## 改善箇所説明図

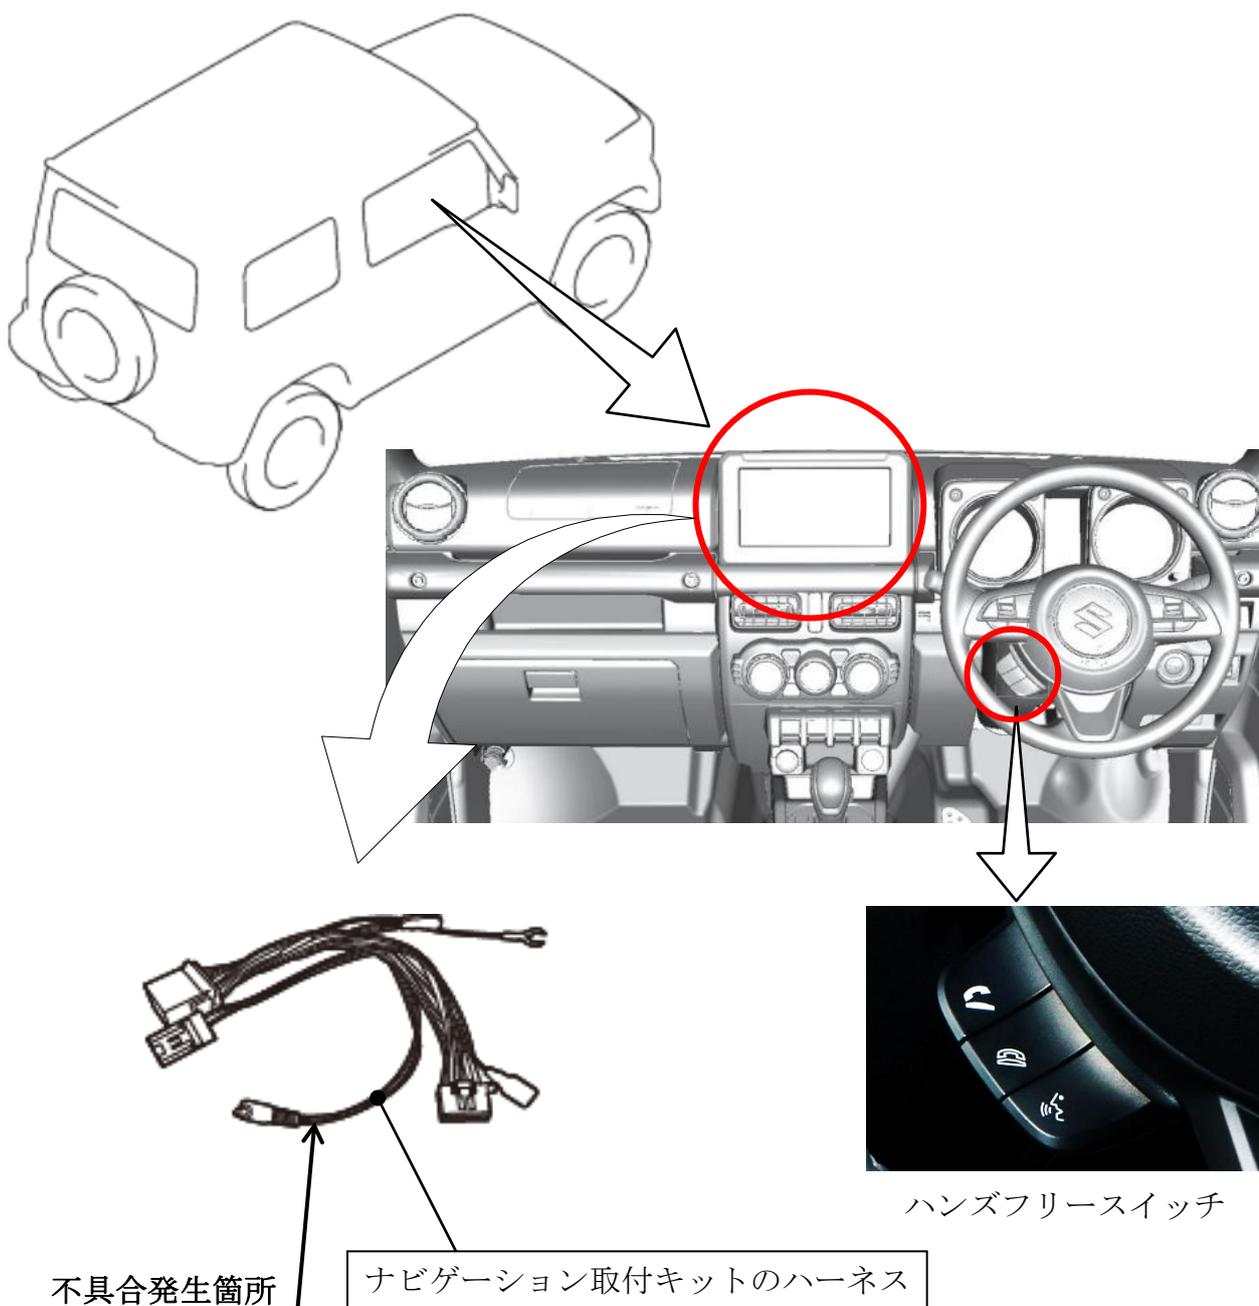
後付け用品として販売したナビゲーション取付キットのハーネスにおいて、ナビゲーションとハンズフリースイッチ(※)を接続する配線が不足しているため、当該スイッチの機能が使用できない。  
※ハンズフリースイッチでは、受話、終話、音声認識の操作ができます。

後付け用品のナビゲーション取付キットのハーネスを対策品に交換する。
